**WARRANTY**
CAMPAIGN**ROADSTER**
WARRANTY
Bulletin**ВНИМАНИЕ:** Уведомить владельцев техники о кампании, провести доработку соответствующих единиц.Кампания по.: **2011-0017**
2012-0007

Предмет: **ВЫПОЛНИТЕ НА ЗАРЕГИСТРИРОВАННЫХ
НА ГАРАНТИЙНОЕ ОБСЛУЖИВАНИЕ
(РЕАЛИЗОВАННЫХ) ЕДИНИЦАХ ТЕХНИКИ**No. **2012-10**

- 1 – Защита исполнительного механизма дроссельного узла
- 2 – Обновление ПО ECM и TCM
- 3 – Замена втулки крепления средней боковой панели (только модели 2011)

ПОКАЗАНА ЛЕВАЯ СТОРОНА ТРАНСПОРТНОГО СРЕДСТВА

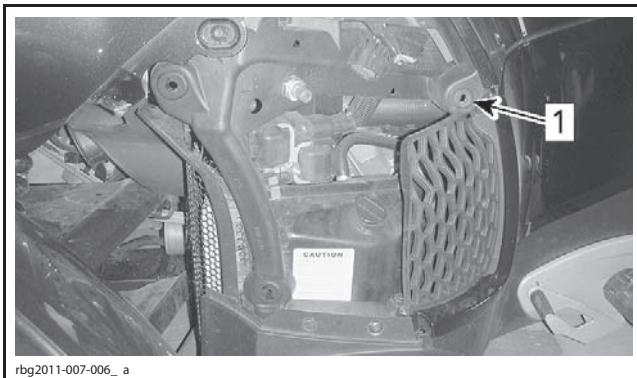
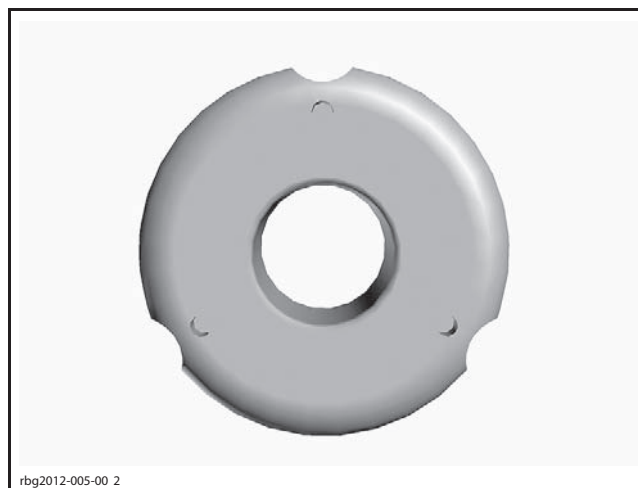
На некоторых единицах техники 2011 модельного года, которые ещё не прошли доработку по КАМПАНИЯМ 2011-8 или 2011-13, одна из резиновых втулок в средних панелях может выпасть после нескольких процедур снятия и обратной установки самой панели.

ВТУЛКА СТАРОГО ОБРАЗЦА — ГЛАДКАЯ НАРУЖНАЯ КРОМКА

ВТУЛКА НОВОГО ОБРАЗЦА — ВЫЕМКИ НА ВНЕШНЕЙ КРОМКЕ И ФОРМОВАННАЯ СТАЛЬНАЯ ШАЙБА

ВТУЛКА	ДЕЙСТВИЕ
Втулка старого образца	Заменяется новой (P/N 705 003 264)
Втулка нового образца	Не требует замены

- При необходимости выньте втулки при помощи отвёртки с плоским жалом.
- По месту установки удалите остатки втулки и клея.
- Установите втулку новой конструкции.
- Выполните аналогичные операции с противоположной стороны транспортного средства.
